工作联系单

工程名称	白洋村“幸福家园”新建区（一期）用地红线挡墙和护坡工程	编号	
致：福州海福建设监理咨询有限公司 事由：关于填方区截排水沟增设混凝土垫层的事宜。 内容： 由我司负责承建的白洋村“幸福家园”新建区（一期）用地红线挡墙和护坡工程。在图纸会审中建议对填方区截排水沟增设 C15 混凝土垫层，经各参建单位协商一致，同意在填方区域的截排水沟增设 10cm 厚 C15 混凝土垫层，恳请相关单位予以确认，为谢！ 施工单位： 项目经理： 日期：2024年5月12日			
监理单位意见：  总 监： 日期：2024年5月12日 			
设计单位意见：  设计代表： 日期：2024年5月12日 			
建设单位意见： 建设单位代表： 日期：2024年5月12日

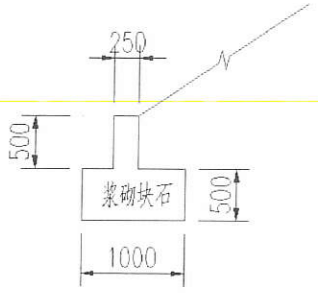
工程名称	白洋村“幸福家园”新建区（一期）用地红线挡墙和护坡工程	编号	
致：福州海福建设监理咨询有限公司 事由：关于 K3+085.3-K3+104 段挡墙设计标高调整的事宜。 内容： 由我司负责承建的白洋村“幸福家园”新建区（一期）用地红线挡墙和护坡工程。在 K3 挡墙 K3+085.3-K3+104 段基槽开挖完成后，经设计、地勘、监理、业主现场验槽确认持力层符合要求后，实际墙踵线标高为 327.6 米，低于原设计墙踵线标高 328.5-326.8 米；考虑挡墙质量安全问题，我司建议 K3 挡墙 K3+085.3-K3+104 段按照 FDB4.5 型挡土墙大样图施工，是否可行？恳请相关单位予以确认，为谢！			
施工单位：福州旭丰建设有限公司 项目经理：陈伟群 日期：2024年6月15日			
监理单位意见： 同意设计变更，予以确认。总监：王同胜 日期：2024年6月15日			
设计单位意见： 同意 设计代表：陈伟群 日期：2024年6月15日			
建设单位意见：同意 建设单位代表：陈伟群 日期：2024年6月15日
